**Modulo per la presentazione delle osservazioni per i piani/programmi/progetti sottoposti a procedimenti di valutazione ambientale di competenza statale**

**ID: Codice procedura (ID\_VIP/ID\_MATTM): 12691**

**“Progetto di un impianto eolico denominato “Pitigliano” ubicato nei comuni di Pitigliano (GR) e Sorano (GR) costituito da 20 (venti) aerogeneratori di potenza nominale 7,0 MW per un totale di 140,0 MW con relative opere connesse ed infrastrutture indispensabili”**

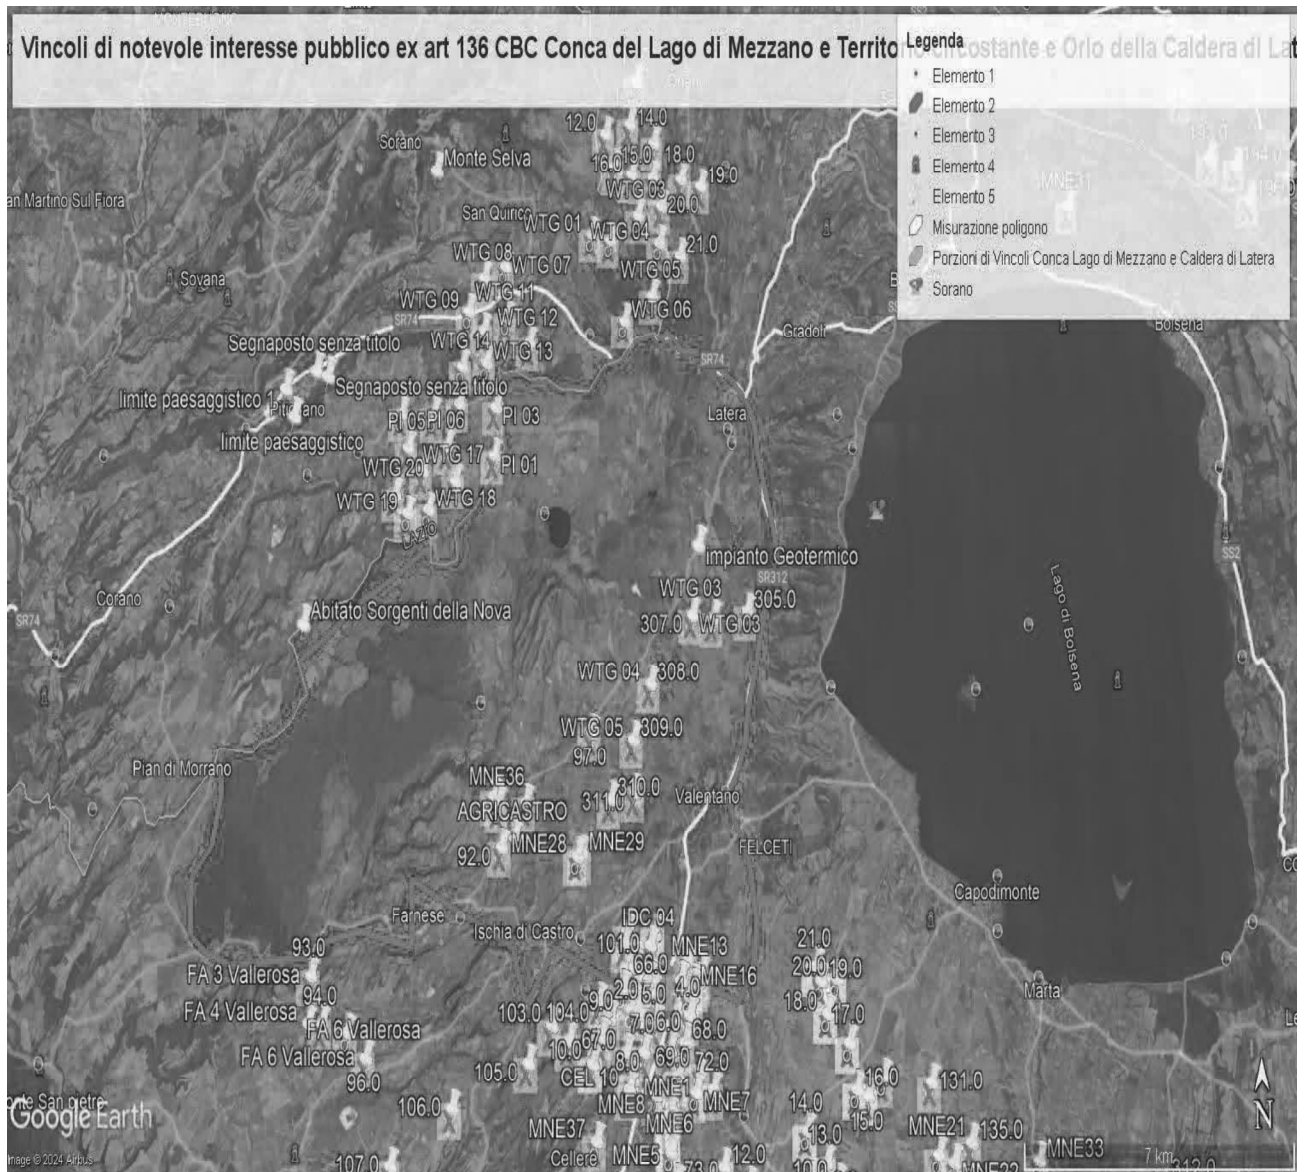
ma nelle sue immediate vicinanze ( a soli 100 metri i primi due aerogeneratori) oltre ad impattare sul territorio e sulle economie di cinque Comuni del Lazio (Farnese, Onano, Latera, Valentano, Grotte di Castro e Gradoli ) si trova nelle fasce di rispetto dei Beni di notevole interesse pubblico come si è evidenziate nelle Osservazioni precedenti e crea degli impatti negativi anche sui beni naturalistici come verrà dettagliato nell'Osservazione relativa alla Vinca. Inoltre, andrebbe a sommarsi al già enorme cumulo di impianti eolici e fotovoltaici e geotermici che creano una elevata criticità ambientale nella provincia di Viterbo e interferiscono anche con il territorio toscano come si può vedere dalle varie immagini dell'Allegato n. 1.

**IMMAGINE n. 2** Impianto eolico industriale “Pitigliano” e distanze aerogeneratori dai Vincoli della Conca del Lago di Mezzano...

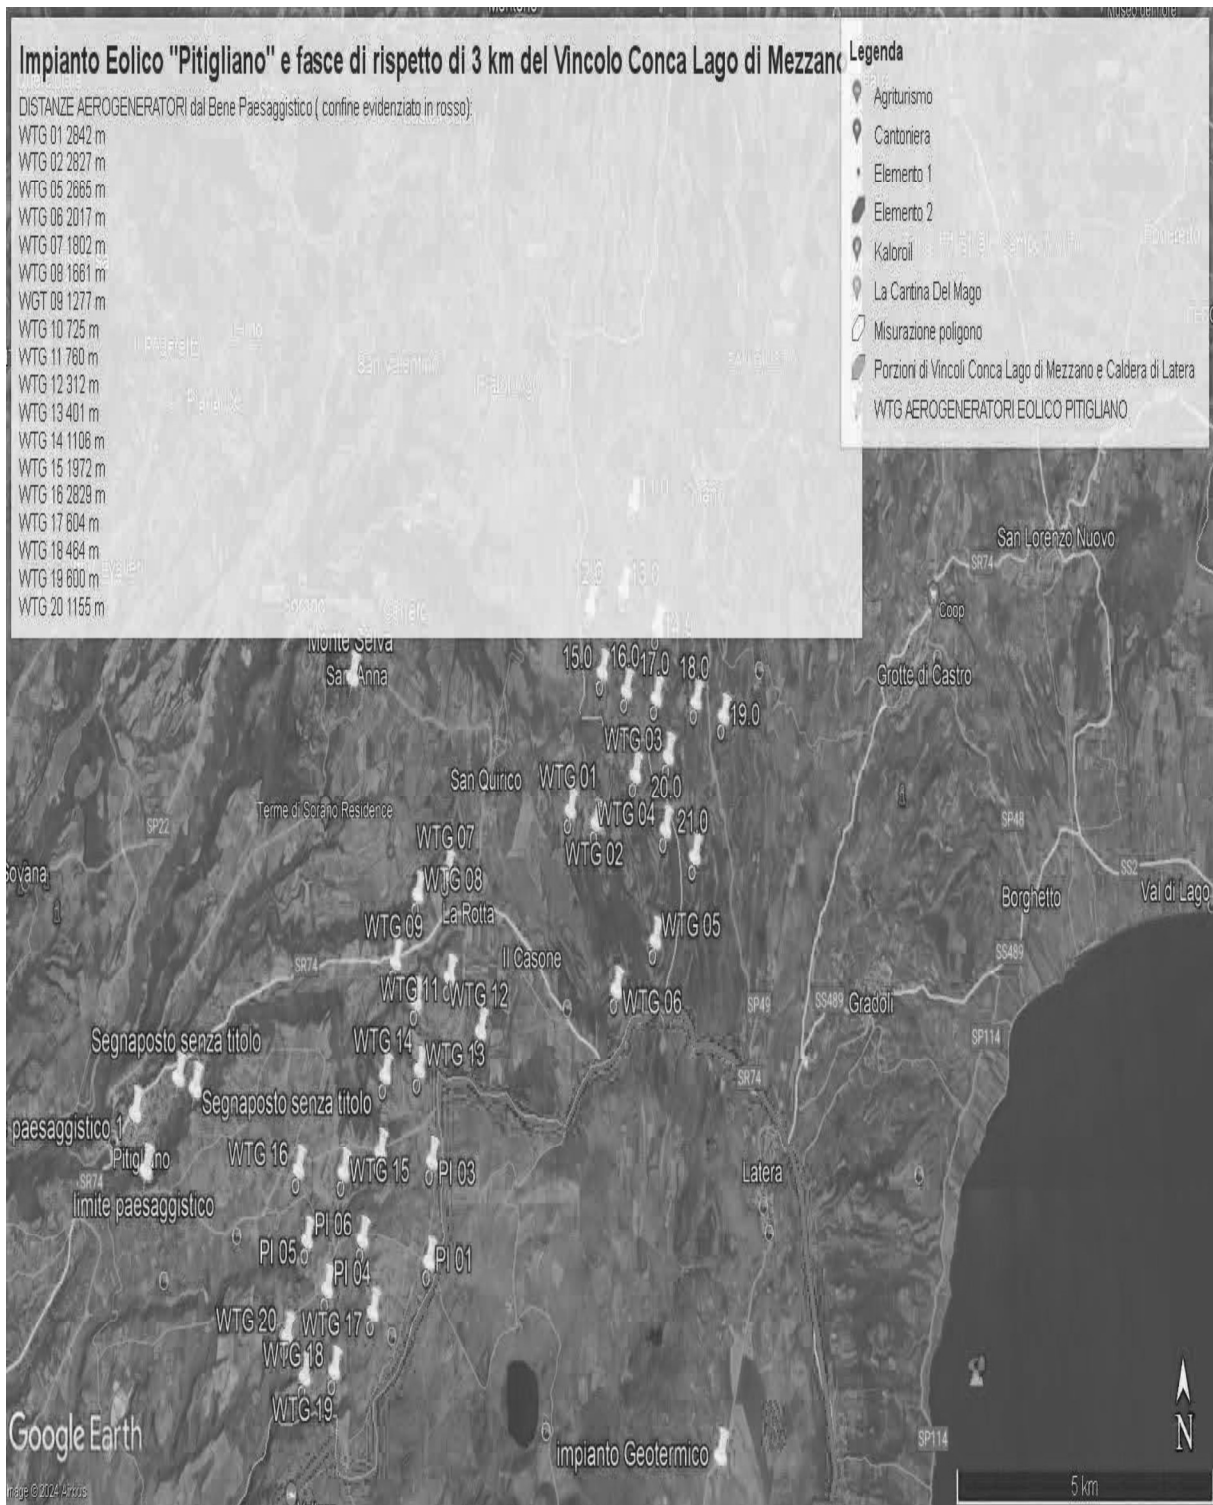
Al contrario si evidenzia che l'impianto eolico industriale citato non solo ricadrebbe con tutti e 20 gli aerogeneratori all'interno delle fasce di rispetto di 3 km di due vincoli paesaggistici di notevole interesse pubblico esistenti nella Regione Lazio e con una parte di essi nel vincolo paesaggistico del Centro abitato di Sorano ( GR) quindi in aree non idonee all'installazione di impianti di energia rinnovabile. Addirittura, alcuni aerogeneratori sarebbero ubicati a poche centinaia di metri dai perimetri dei due vincoli paesaggistici laziali ex art 136 del CBC.
